## 改善箇所説明図

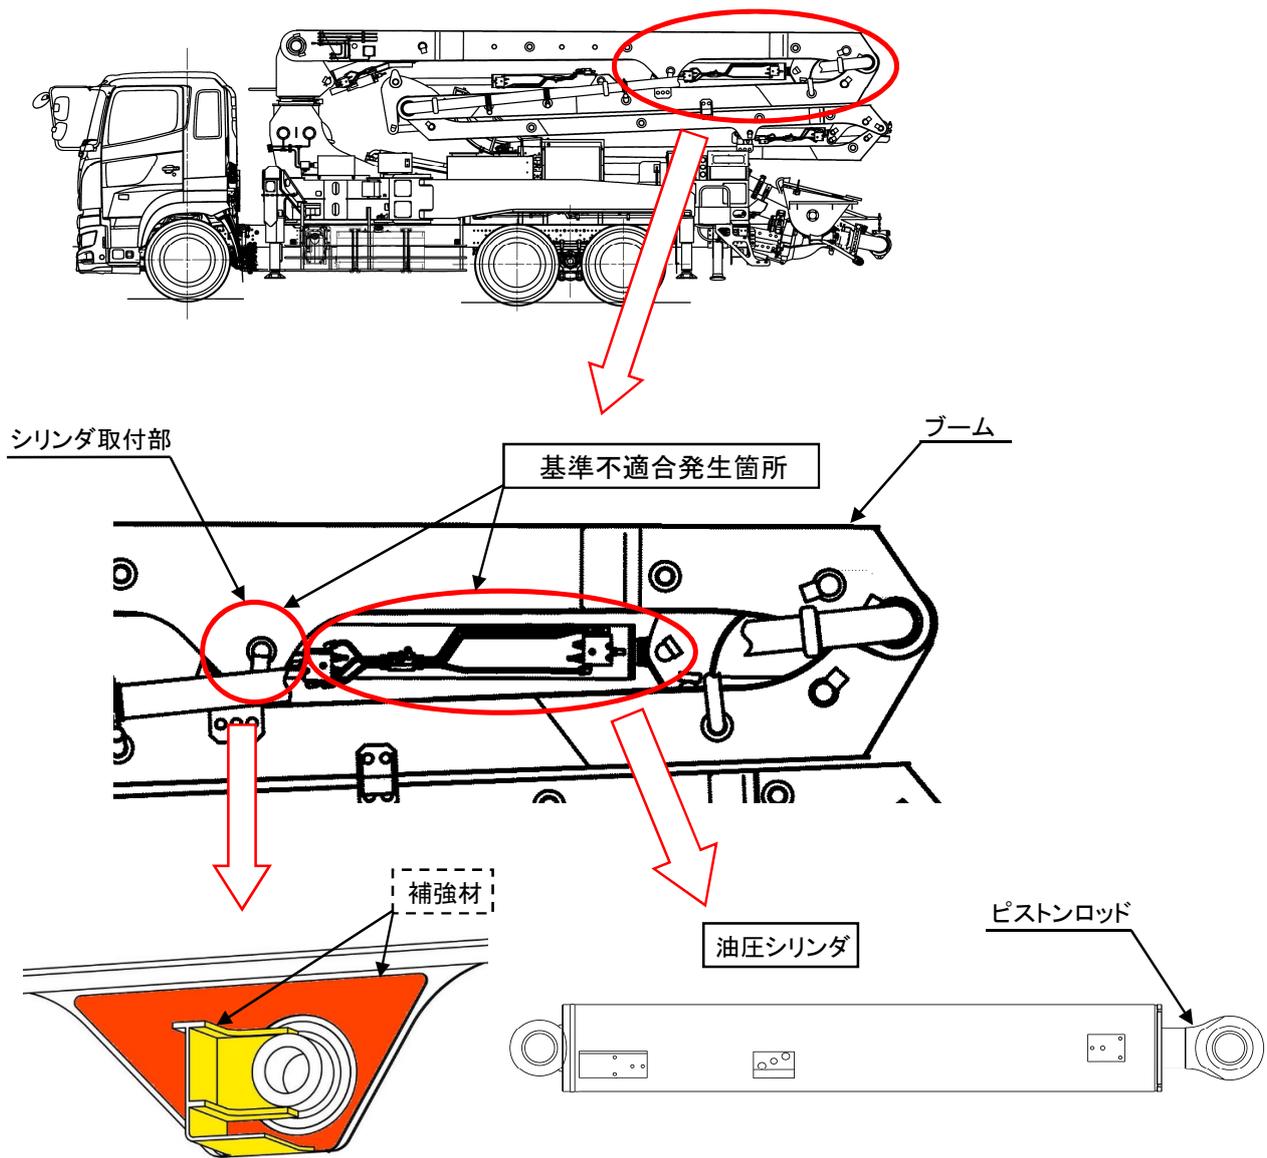
コンクリート作業車のブームを動作させる油圧シリンダにおいて、油圧シリンダのピストンロッドの形状及びシリンダ取付部の設計が不適切なため、特定の作業姿勢において、ピストンロッド及びシリンダ取付部に過大な力が加わりピストンロッドやシリンダ取付部に亀裂が生じるおそれがある。

全車両、油圧シリンダを対策品に交換し、シリンダ取付部に補強材を追加する。なお、シリンダ取付部に亀裂があるものは亀裂を修理したうえで補強材の取り付けを行う。

改善実施車には、油圧シリンダの側面に『E』の刻印を打つ。
